710 - INSP
 ISO/IEC 17020
 Origineel verslag

Verkoop [Afd 8.4.2]

Verslagnummer: 5/17092026/63718/75695/1

Inspectie adres: Heistraat 4, 3128 Tremelo
 (België)

Elektrisch bord

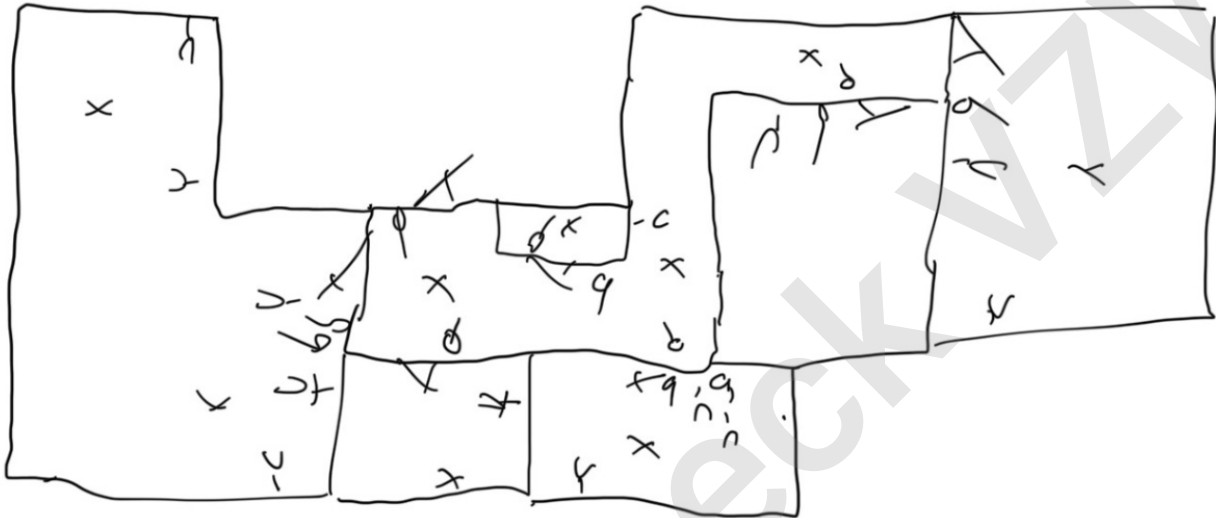
- De aardingsonderbreker is niet conform of afwezig. - oAfd 5.4.3.5
- De continuïteit van de PE, de stationaire toestellen klasse 1 en/of de equipotentiale verbindingen is niet verwezenlijkt. - oAfd 4.2.4.3

- De controle van een/meerdere foutlussen is niet afdoende. - oAfd 6.5.7.2.b.4.d; oAfd 6.4.6.4.b.4
- Het verdeelbord is onvoldoende gemarkeerd. Individuele marking, voedingsspanning en/of gevarendriehoek ontbreken. - oAfd 3.1.3.3; Afd 9.4.1

- Het eendraadschema en situatieplan zijn niet aanwezig. - oAfd 3.1.2.1
- Hoofddifferentieelstroombeschermingsinrichting is niet aanwezig. - oAfd 4.2.4.3

- De installatie is niet aangevuld met een differentieelstroombeschermingsinrichting met hoge of zeer hoge gevoeligheid. - oAfd 4.2.4.3
- De kring(en) die stopcontacten bevatten zonder aarding zijn niet beschermd door een differentieelstroombeschermingsinrichting met een hoge of zeer hoge gevoeligheid. - oAfd 8.2.1

- De isolatieweerstand van de installatie is onvoldoende. - oAfd 6.4.5.1
- De elektrische installatie is niet verwezenlijkt met elektrisch materiaal volgens en naar de regels van goed vakmanschap. - Afd 1.4.1; Afd 1.4.2; Afd 5.2.6

- Het gebruik van kabels van het type VTMB, VTLB en/of VTLmB is verboden in de vaste installatie. - Hfdstk 2.7; Afd 5.2.7; Afd 5.2.9
- Er is elektrisch materiaal aanwezig in een/meerdere volumes van de badkamer/douche. - Afd 7.1.4; Afd 7.1.5

- Stopcontacten, schakelaars en verlichtingsarmaturen van het type "open achteraan" mogen niet op rechtstreeks brandbare materialen geplaatst worden. - oAfd. 4.3.3.5

- Het materiaal heeft een onvoldoende beschermingsgraad. - Afd 2.4.3; oAfd 4.2.2.3
- Het gebruik van verlengsnoeren zoals vastgesteld, is onjuist. - oAfd 5.3.4.7
